改善箇所説明図

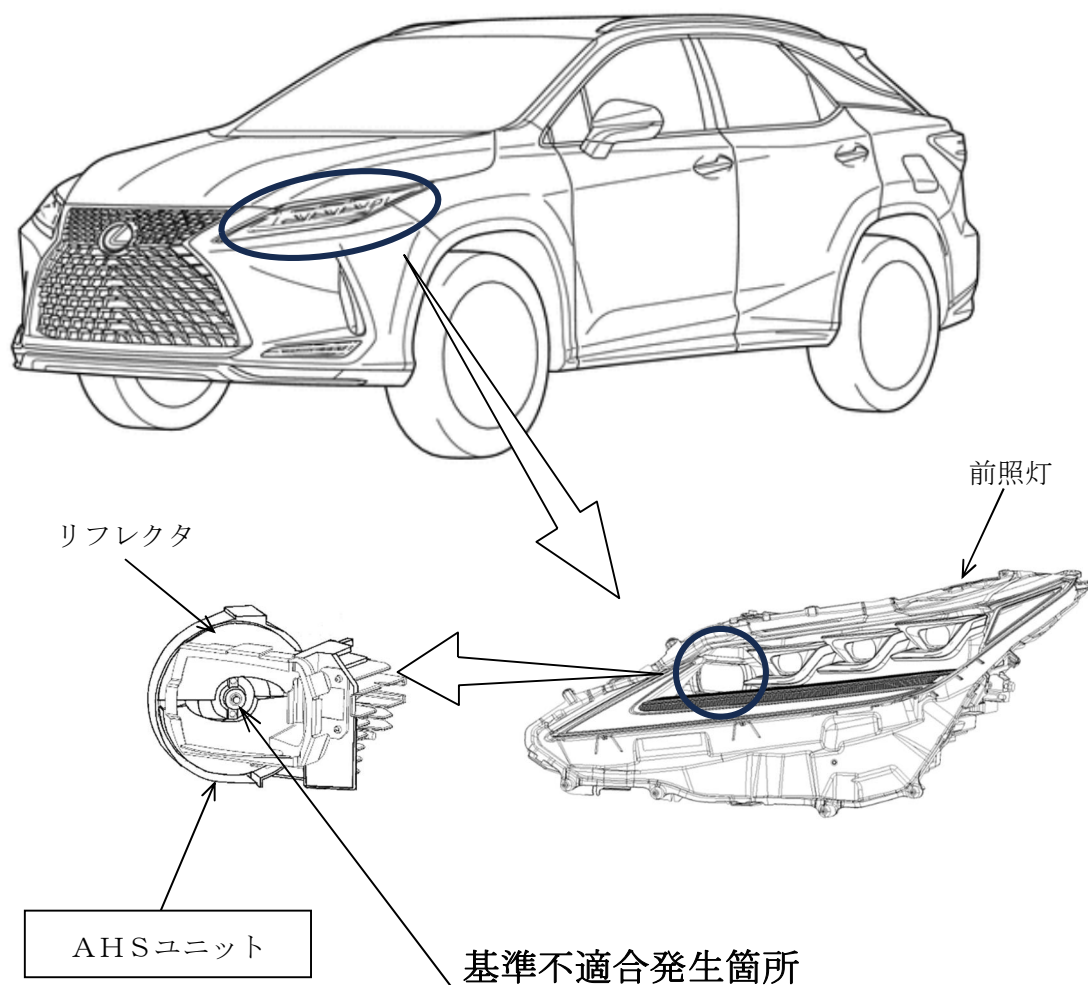
運転支援装置のAHS※において、配光を制御するAHSユニットのリフレクタ取付部の強度検討が不十分だったため、加工油が付着した状態での高温環境下で長時間使用すると亀裂が生じることがある。そのため、亀裂が進行して破損し、警告メッセージが表示され、走行用前照灯が点灯しなくなるおそれがある。

使用者に当該不具合について周知し、警告メッセージが表示された場合は、左右前照灯の製造番号を点検し、該当する場合はAHSユニットを対策品と交換する。なお、交換用部品の準備に時間を要することから、部品の準備ができ次第、使用者に改めて案内し対策品に交換する。
